**ENQUETE PUBLIQUE**  
*Du 11/01/2022 au 11/02/2022 INCLUS*  
**DEMANDE D'AUTORISATION ENVIRONNEMENTALE**  
**POUR LA POURSUITE D'EXPLOITATION**  
**DE L'ECOPOLE DE L'ETOILE**  
**ET LA MODIFICATION DES SERVITUDES**  
**D'UTILITE PUBLIQUE**

**Pétitionnaire Valsud/Véolia**

**ANNEXES**

### **Mémoire en réponse au Procès-Verbal De Synthèse du 02\_03\_2022**

FIGURE 1 : PRESENTATION DES ACCES AU SITE – SOURCE HORIZON CONSEIL

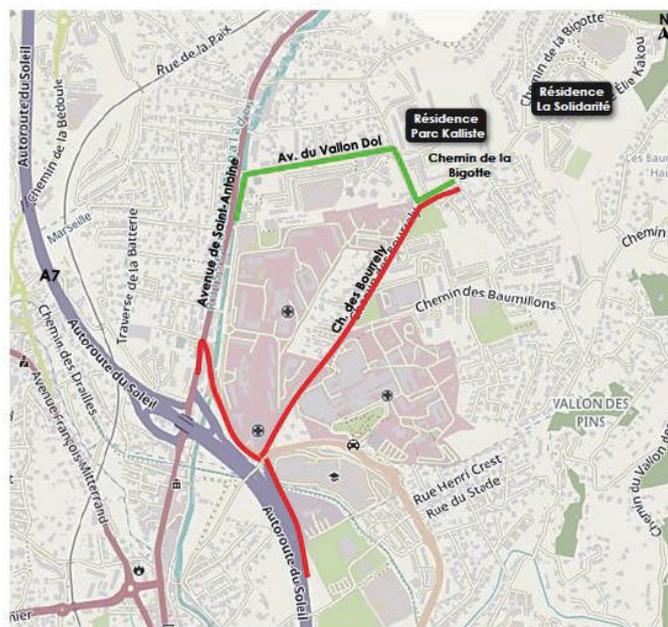
*L'auteur dit que la figure 46 de l'étude d'impact montre l'accès par le chemin de Bourrely alors que l'étude annexe montre que l'accès passe également par l'avenue du vallon d'OI où les nuisances sont les plus importantes.*

Les itinéraires d'accès au site sont décrits au § 13.1.2 page 103 de l'étude d'impact, en introduction de la figure 46 citée. Le chemin du Vallon d'OI est bien cité dans ce descriptif.

La figure 46 a pour objet de présenter de façon globale en vue élargie l'accès principal au site. L'ensemble des trajets empruntés par les apporteurs sont en revanche bien détaillés dans l'annexe 05 de l'étude d'impact :

L'accès au chemin de la Bigotte qui assure la desserte l'écopôle de l'étoile s'effectue, venant de l'autoroute :

- par le Sud, par le chemin des Bourrely
- par le Nord, par l'avenue de Saint Antoine puis l'avenue du Vallon Dol.

FIGURE 3 : CAPACITES ISDND BASSIN DE VIE PROVENCAL – SOURCE SRADDET (PRPGD)

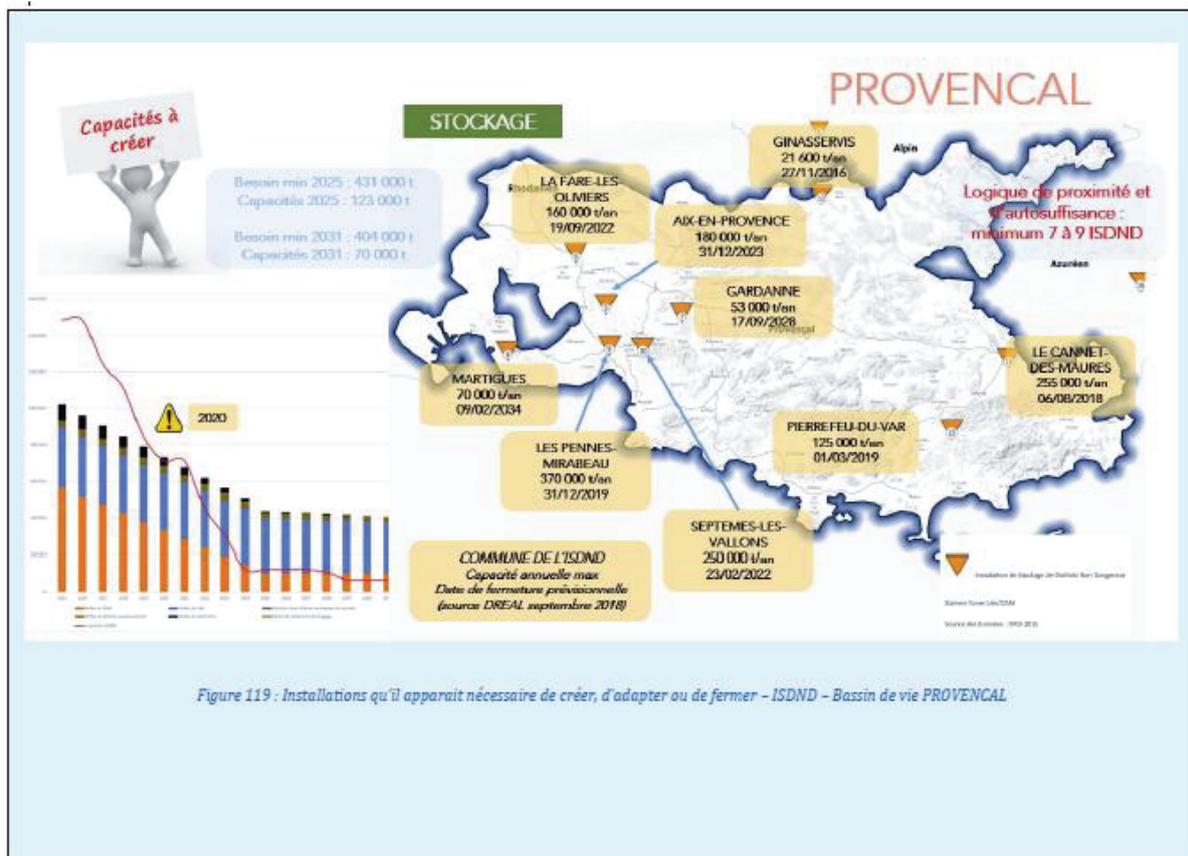
**D.M. présente un calcul des disponibilités des sites du bassin provençal et de l'incinérateur de FOS et estime que ça permet d'absorber la fermeture de l'I.S.D.N.D. de Septèmes-les-Vallons.**

Les solutions de substitution au site de l'Ecopôle de l'Etoile sont analysées au § 23 de l'étude d'impact du dossier. Ce paragraphe s'appuie sur les points développés dans le PRPGD dont la figure ci-après résume la situation :

Le PRPGD fait le constat que le bassin de vie provençal dès l'année 2020 est en sous-capacité de stockage pour les déchets non dangereux.
